1 ピン式グラップルのつり具としての取扱いについて

つかみ機の 1 ピン式グラップルについて（疑義照会）

1ピン式グラップルのつり具としての取扱いについて（回答）

別紙(参考図)

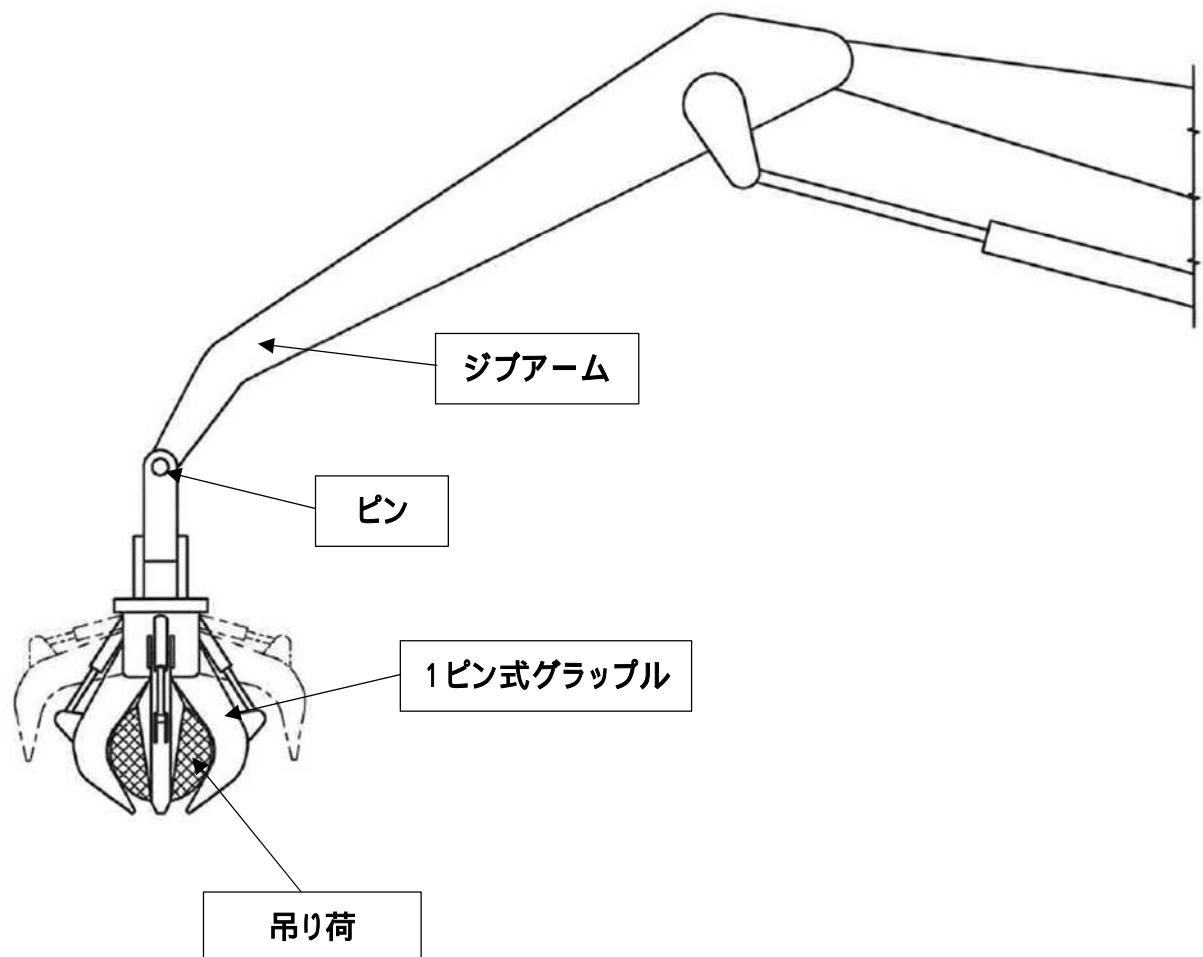
つかみ機の 1 ピン式グラップルはジブアームの一部として扱ってよろしいか。  
照会事業場の見解は次のとおり。

1 ピン式グラップルはつかみ機本体の構成として、別紙（参考図）のとおり、ジブアームに対し強固なピン接続により恒久的に連結され、機械全体として一体的に設計・構成されている。このため、機械の転倒や荷のぶれ等に対する安全性も当該構造により十分に確保されていると認識している。よって、1 ピン式グラップルは、つり具ではなく、ジブアームの一部である。

本件グラップルは、1 点でつり下がっている構造となっていることから、つり具として扱うのが相当である。

令和7年10月10日付け事務連絡をもって照会のあった標記については、貴見のとおり取り扱われたい。
